<b>N°</b>	2023-P285
<b>Au</b>	Conseil d'administration
<b>Date</b>	22-06-2023

<b>Pour</b>	DÉCISION
<b>Sujet/titre</b>	
Approbation fédérale d'utilisation du sol et de design – Cité parlementaire – Projet de réhabilitation de l'édifice du Centre – Avant-projet sommaire de l'aménagement paysager achevé à 100%	
<b>Résumé</b>	
<ul style="list-style-type: none"><li>Obtenir l'approbation fédérale de l'utilisation du sol et de design (AFUSD) pour l'avant-projet sommaire de l'aménagement paysager achevé à 100% (à l'exclusion du stationnement en surface) dans le cadre du Programme de restauration de l'édifice du Centre (PREC).</li></ul>	
<b>Aperçu du risque</b>	
<ul style="list-style-type: none"><li>Aucun risque important n'a été soulevé relativement à la recommandation de cette présentation.</li></ul>	
<b>Recommandation</b>	
<ul style="list-style-type: none"><li>Que le conseil d'administration accorde l'AFUSD pour l'avant-projet sommaire de l'aménagement paysager achevé à 100% (à l'exclusion du stationnement en surface) du PREC, conformément à l'article 12 de la <i>Loi sur la capitale nationale</i>, sous réserve des conditions suivantes :<ul style="list-style-type: none"><li>Aucune constr

Image montrant l'emplacement des nouveaux arbres proposés.

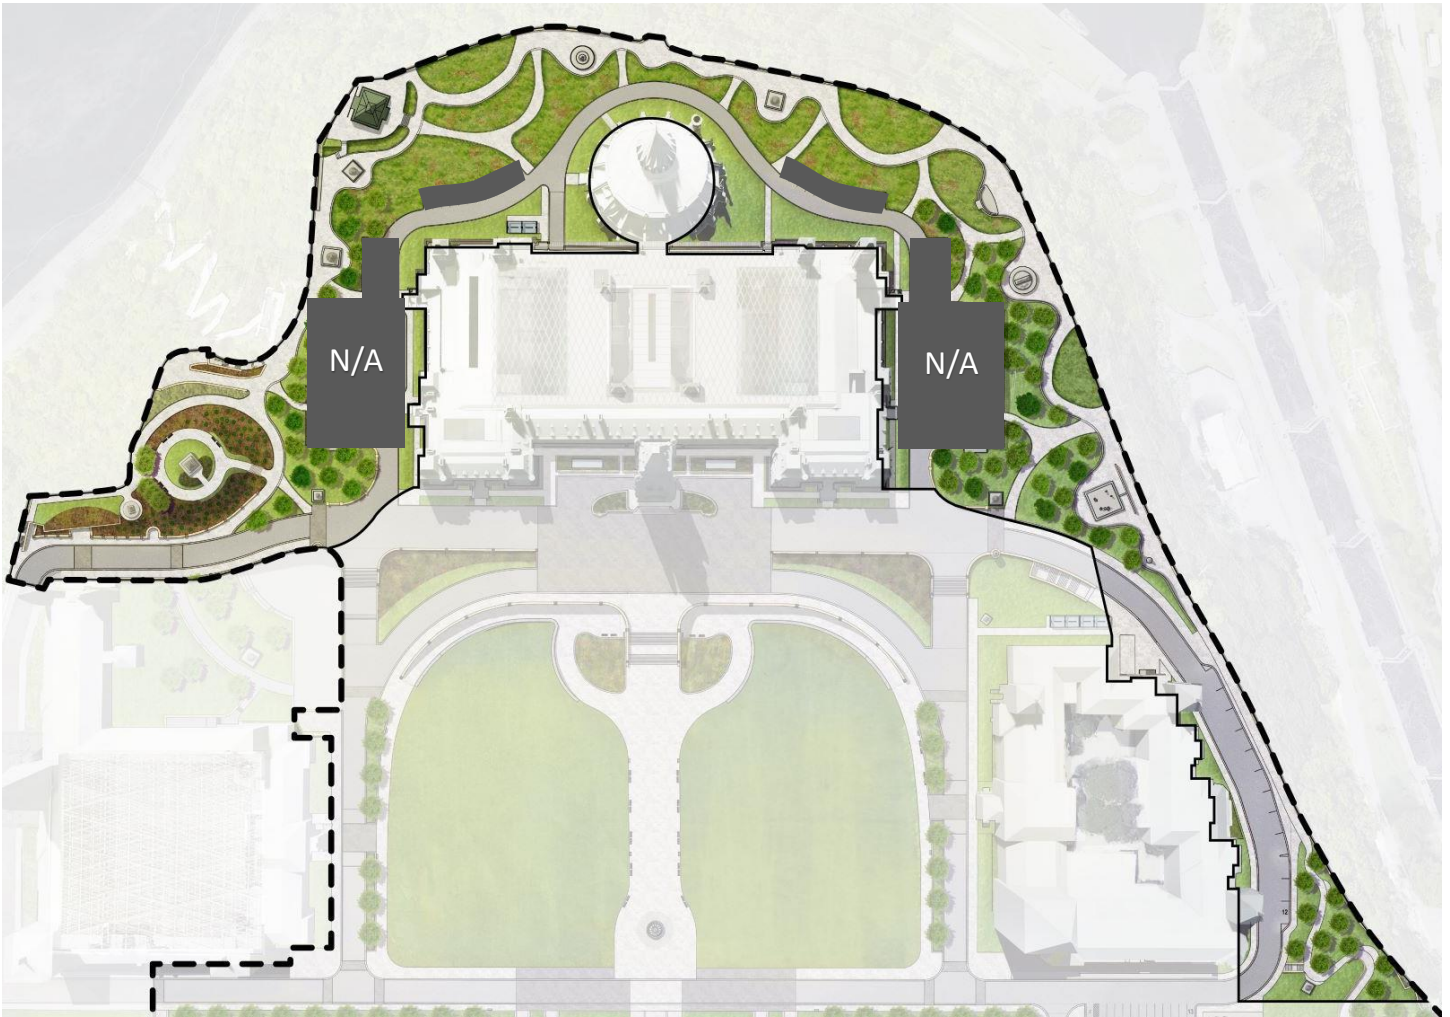
- En ce qui concerne les propositions d'arbres le long des promenades Est et Ouest et de plantations en bordure de la rue Wellington, l'intention originale derrière le caractère formel et épuré de la pelouse officielle devrait être renforcée dans la sélection des arbres et l'atténuation de l'impact visuel.

- 3.1. Outre le diagramme préliminaire montrant l'impact des arbres proposés de chaque côté de la porte de la Reine sur les vues vers le Parlement à partir de la rue Wellington (figure 5-8 dans le document de présentation), l'équipe du requérant doit faire une démonstration plus détaillée de la façon d'encadrer et de protéger les principales vues vers l'édifice du Centre. Le requérant devrait également fournir plus de détails sur les espèces proposées, les caractéristiques du couvert forestier, la hauteur prévue des arbres, etc. En attendant, il demeure difficile d'évaluer cet élément de la conception.

Nouvelle évacuation d'urgence proposée à l'est

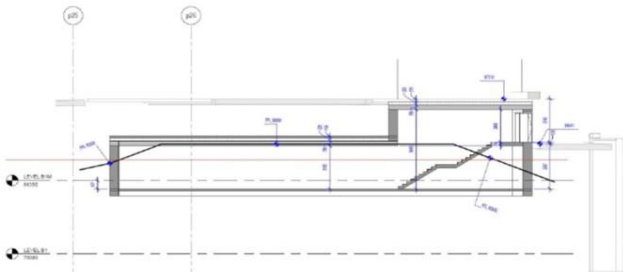
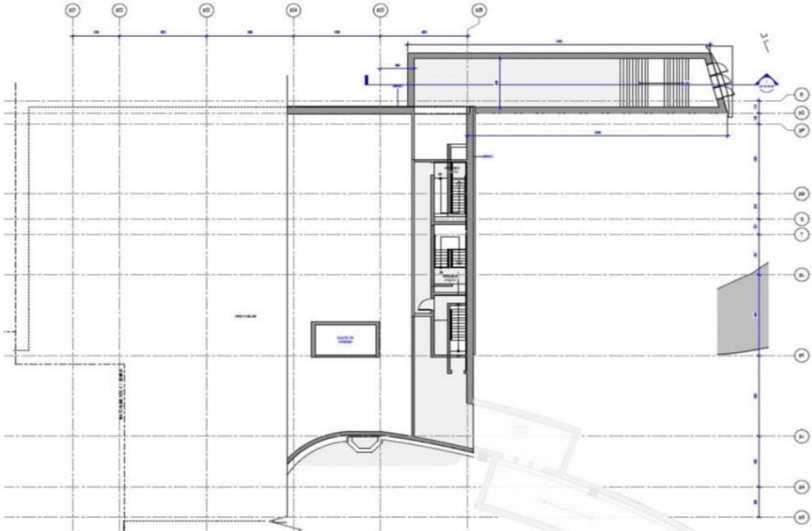
- En réponse aux commentaires de la CCN, la sortie de secours est proposée pour le CAP, initialement située le long du mur de Vaux, a été déplacée au nord de la ruelle Canal. L'intégration de cette sortie au mur du ruban devrait être étudiée plus en profondeur durant l'élaboration de la conception.

- 2.2. Le document de présentation indique qu'une sortie de secours du CAP est requise à l'est de l'escalier central entre l'édifice du Centre et l'édifice de l'Est. Le personnel de la CCN n'est pas d'accord avec l'emplacement proposé ni avec la conception actuelle de cette sortie. Il est entendu qu'un document supplémentaire expliquant en détail la raison d'être de la sortie d'urgence sera bientôt présenté. Le requérant doit démontrer qu'il a envisagé des solutions de rechange et expliquer pourquoi, par exemple, cette sortie ne pouvait pas donner sur le stationnement en surface proposé plus au nord sur le site. La sortie proposée ne remplit pas le *critère de rendement n°2 du PREC de la CCN* portant sur la simplicité de la conception, qui énonce que :

Stratégie révisée d'évacuation d'urgence à l'est  
Préparé par SPAC (4 mai 2023)
